INFORME DE ACCIÓN DE OFICIO POSTERIOR
N°19753-2021-CG/GRHV-AOP

**EJECUCIÓN DE OBRA “MEJORAMIENTO Y AMPLIACIÓN
DEL SISTEMA DE AGUA POTABLE Y SANEAMIENTO EN LA
LOCALIDAD DE LECCLESPAMPA ANEXO DE CHANQUIL,
DISTRITO DE ROSARIO, ACOBAMBA – HUANCVELICA”**

HUANCVELICA, 22 DE OCTUBRE DE 2021

Gráfico n.° 1: Plano del cerco perimétrico de la PTAP.

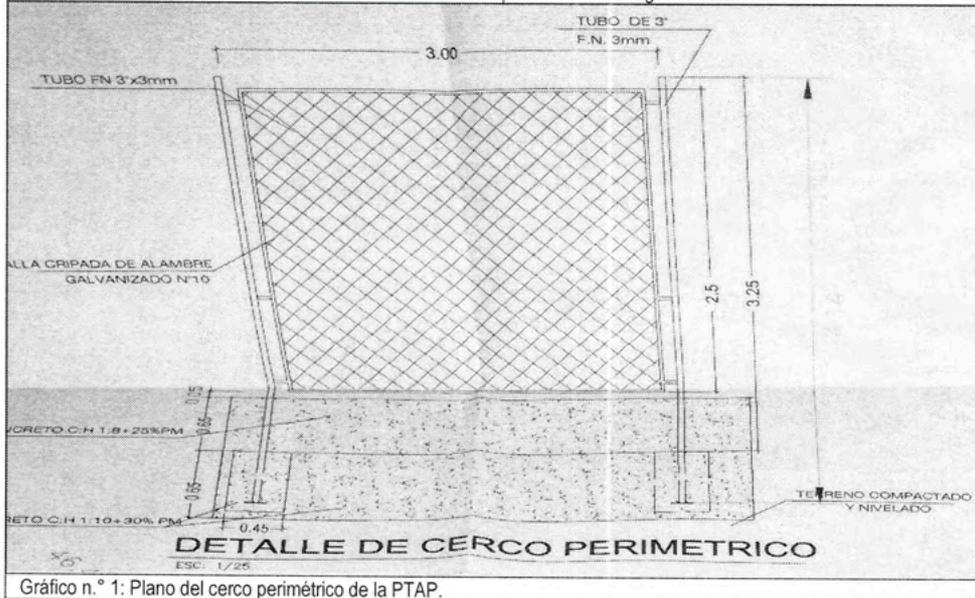
De la inspección física a la obra, se verificó en el cerco perimétrico de la PTAP, que la partida 04.01.03.02 Concreto para sobrecimiento C:H 1:8+25%P.M tiene una altura de 0.62 m y un espesor de 0.18 m, en una longitud total de 165.6 metros, sin embargo, de acuerdo a lo establecido en el plano CP-13 del expediente técnico, establece una altura de 0.65 m.

Igualmente, de la partida 04.01.06.04 Malla cuadrada cripada 2"x2" Galvanizada n.° 10, se evidencia que esta tiene una altura de 2,44 m; sin embargo, de acuerdo a lo establecido en el plano lamina CP-13 del expediente técnico este debe tener una altura de 2.50 m., precisar que, las mallas instaladas, actualmente se encuentran en estado de oxidación.

Gráfico n.° 2: Plano FL-22, Filtro Lento, donde se visualiza la ejecución de las compuertas.

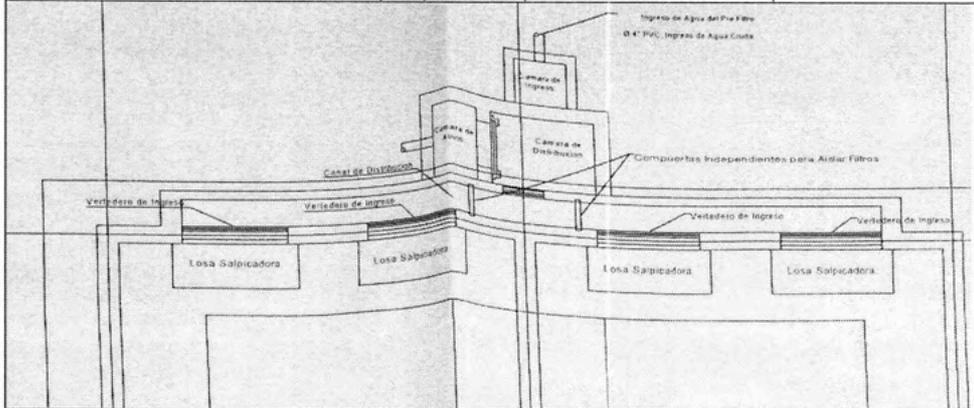
De la inspección física a la obra, se verificó que en la cámara de válvulas del filtro lento Partida 04.02.06.01 Accesorios para PTAP, se instalaron catorce uniones universales de 4" de PVC; sin embargo, de acuerdo a los planos y análisis de costo unitario, considera uniones universales de 4" de fierro galvanizado, asimismo, no se instaló la compuerta de fierro con volante 0.6x0.60 m, las dos compuerta de fierro con volante 0.25x0.40m, además, no se evidencia la instalación de guías o algún tipo de fijación a la estructura de concreto conforme establece los planos del expediente técnico de obra, tal como se muestra en el panel fotográfico n.° 11.

Gráfico n.° 3: Plano LP-01 de expediente técnico, donde se observa que los soportes debieron ser realizados de muros de ladrillo.

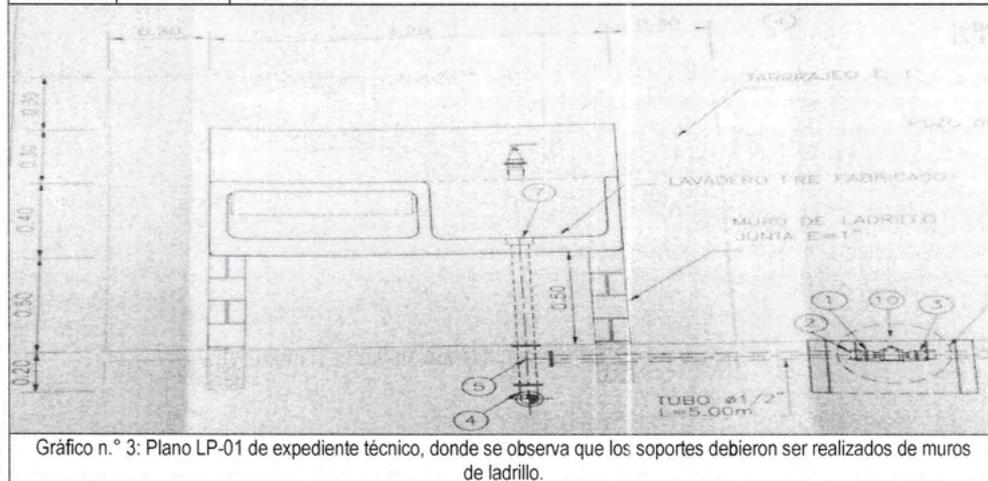
De la inspección física realizada a la obra, se verificó que en la instalación de lavaderos prefabricados, se consideraron soportes de material prefabricado de material granito, tal como se muestra en el panel fotográfico n.° 12, sin embargo, de acuerdo al plano LP-01 del expediente técnico de obra, establece la realización de muro de soporte con ladrillo artesanal con tarrajeo en interior y exterior, no ejecutándose las partidas 15.01.04.01 Tarrajeo en exteriores con cemento arena C:A -1:5 E=1.5 CM., partida 15.02.04.01 Muros de ladrillo corriente de soga mezcla C.A 1:4 y la partida 15.02.05.01 Tarrajeo con impermeabilizante (mezcla C:A 1:5).

Gráfico n.° 4: Plano FSS-01 Filtro sub superficial, donde se aprecia las alturas de los filtros de grava, arena y la altura libre.

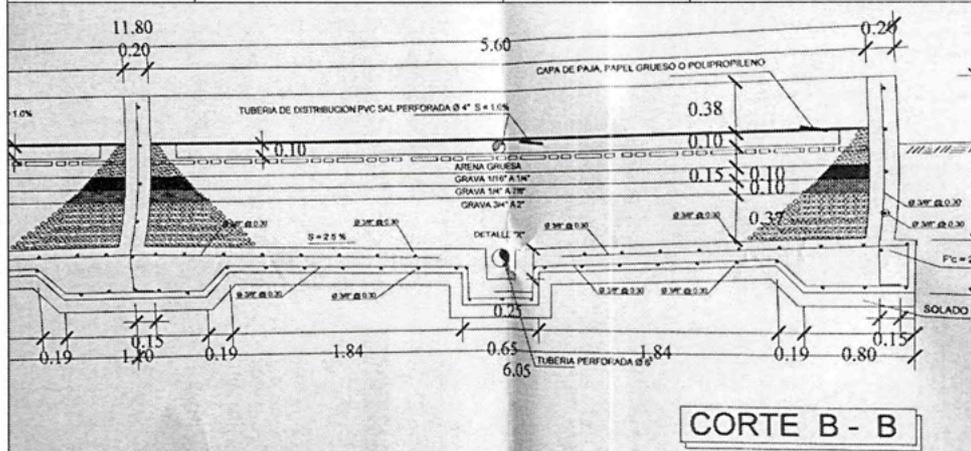
- ✓ Partida 19.05.06.03 cobertura con plancha ondulada traslúcida, de la verificación en obra, se observa que, la cobertura es de calamina galvanizada.
- ✓ Partidas 19.05.08.01 Suministro y colocación de filtro de grava gruesa de 3/4" a 2"; 19.05.08.02 Suministro y colocación de filtro de grava gruesa de 1/4" a 7/8"; 19.05.08.03 Suministro y colocación de filtro de grava gruesa de 1/16" a 1/4", no cumplen con lo establecido en las especificaciones técnicas del expediente técnico.

como se visualiza en el panel fotográfico n.° 14, lo cual evidencia que no se instalaron acorde al expediente técnico aprobado, debido a que según los planos del expediente técnico - Lámina FSS-1 Filtro Sub Superficial, mencionan que la altura libre debe ser 0.38m.

Grafico n.° 5: Plano del lecho de secado, donde se aprecia las alturas de los filtros de grava, arena y la altura libre.

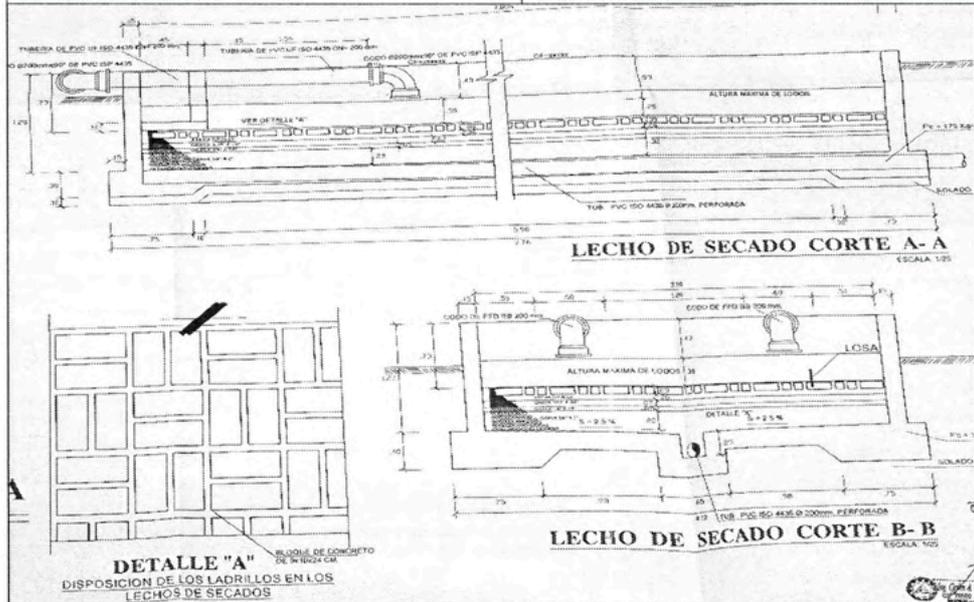
Asimismo, del lecho de secado del PTAR 01 y PTAR 02, se visualizó que existe material granular en la superficie y ladrillos de 18 huecos apilados en varios lados de la estructura del desarenador, quedando una altura libre de 0.90m (considerándose la altura del ladrillo de 18 huecos), tal como se visualiza en el panel fotográfico n.° 14, lo cual evidencia que no se instalaron acorde al expediente técnico aprobado, debido a que según los planos del expediente técnico lamina PTAR 07 lecho de secado I y II, establece que la altura libre debe ser 0.73 m.

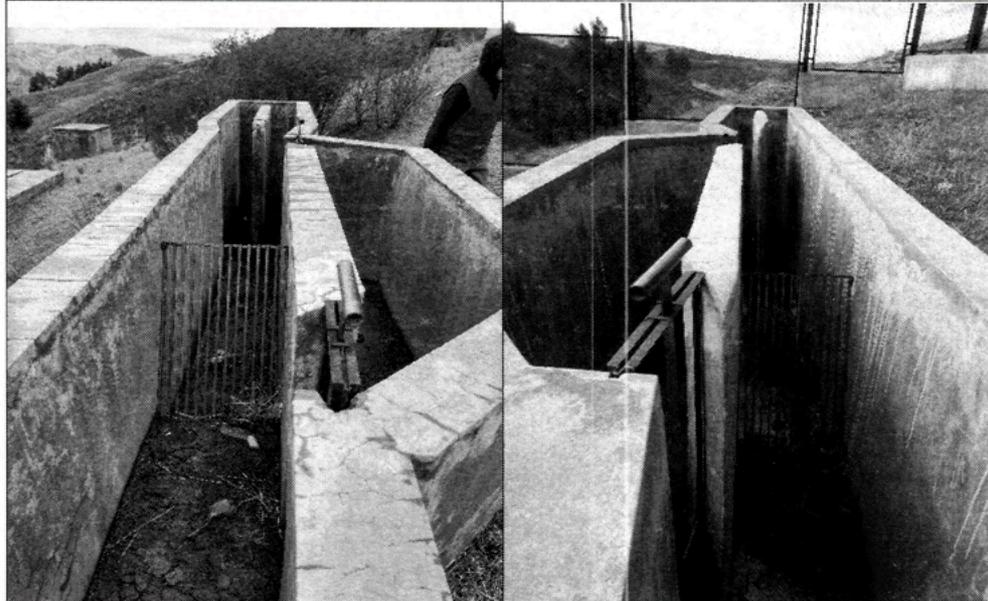
Fotografía n.º 45: Cámara de rejas en la PTAR 1, sin la instalación de las compuertas y rejas, de acuerdo al plano PTAR 04 del expediente técnico de la obra.

Fotografía n.º 46: Cámara de rejas en la PTAR 2, sin la instalación de las compuertas y rejas, de acuerdo al plano PTAR 04 del expediente técnico de la obra.

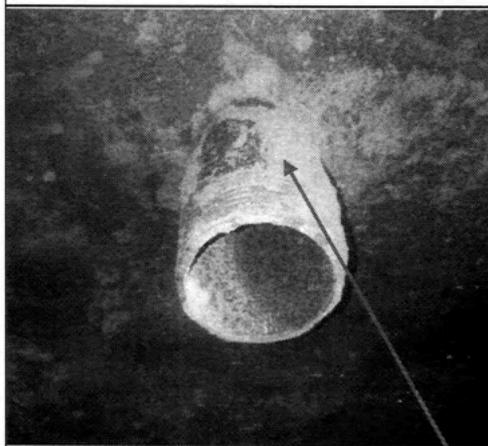
Fotografía n.° 47: Ingreso a la caseta de bombeo n.° 1, se aprecia la presencia de aguas por la filtración, por encontrarse por debajo del nivel de terreno.

Fotografía n.° 48: Sistema de bombeo instalado en la caseta n.° 1. Se aprecia la inundación y el estado de abandono de los equipos y accesorios del sistema.
